Рассмотрение проектов поправок к существующим
правилам ООН, представленных GRE**Предложение по дополнению 47 к поправкам серии 03
к Правилам № 37 ООН (источники света с нитью
накала)****Представлено Рабочей группой по вопросам освещения и световой
сигнализации***

Дополнение 47 к поправкам серии 03 к Правилам № 37 ООН (источники света с нитью накала)

Приложение 2 изменить следующим образом:

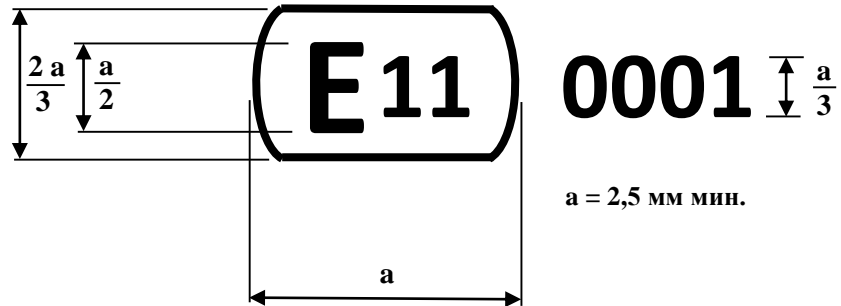
Официальное утверждение №: Распространение №:

Код официального утверждения.....
